Notitie

Datum: 6 januari 2023
Zaaknummer: 11610330 – Raamplein 1A - Amsterdam

Onderwerp: Beoordeling geluidrapport 'Appartementengebouw Raamplein Amsterdam, Onderzoek geluidbelasting en geluidwering gevel, d.d. 10 juni 2022

Figuur 1: etmaalintensiteiten uit de VMA versie 4.1 met prognose 2040

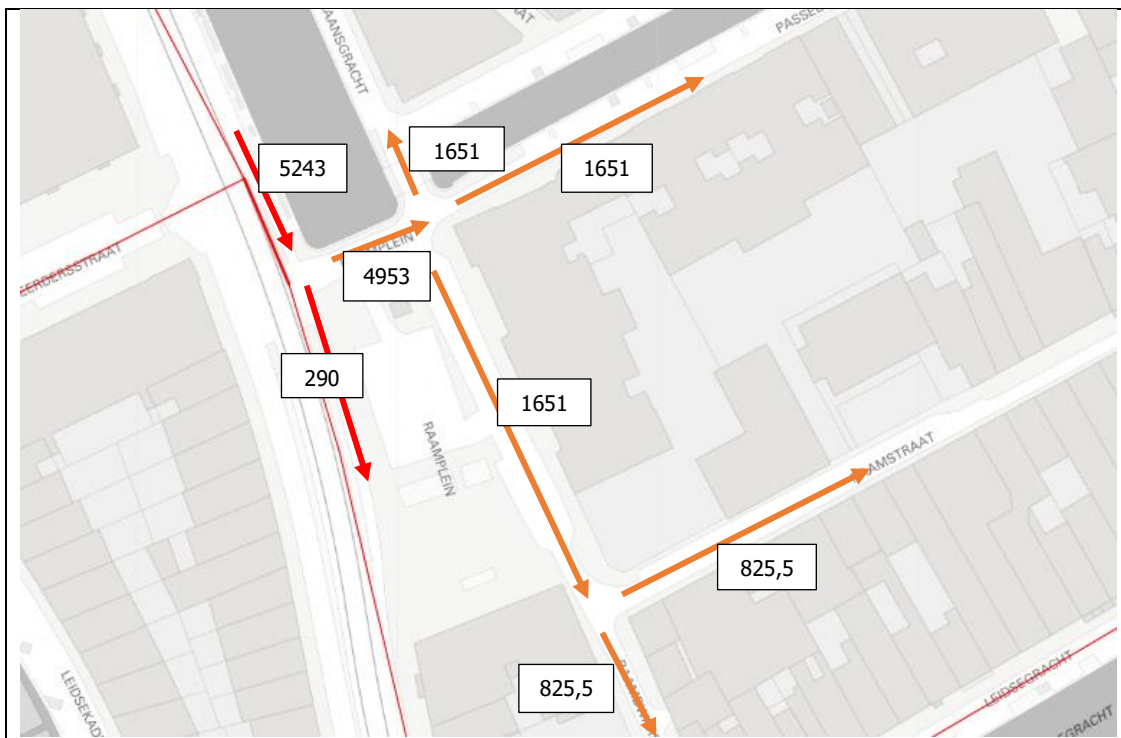
Opmerking 1 – VMA 1.4 – pagina 7

Er wordt door ons niet begrepen waarom er verkeersgegevens worden gebruikt uit een rapport van 5 jaar geleden. Het geluidrapport voor de vergunningaanvraag is opgesteld in 2022. Het is daardoor van belang om de gegevens te gebruiken die op dat moment beschikbaar zijn en geen oudere gegevens.

Hoewel de etmaalintensiteiten hoger bedragen in de VMA 1.4 is het voor de bepaling van de 30 km/uur-wegen van belang om de nieuwste gegevens te gebruiken. In het rapport wordt uitgegaan van etmaalintensiteit 515 voertuigen voor deze wegen. Dit is ons niet duidelijk. Het verkeer dat binnen de 30 km/uur-zone binnenkomt kan uit het VMA-model bepaald worden door te kijken naar het verschil tussen het verkeer op de hoofdweg na de inrit van de 30 km/uur-zone en ervoor. Vervolgens kunnen de etmaalintensiteiten binnen de 30 km/uur zone gelijkmatig verdeeld worden. Hieronder is een voorbeeld weergegeven waarin aangetoond wordt hoe de etmaalintensiteiten binnen de 30 km/uur-zone bepaald kunnen worden en verder worden verdeeld.
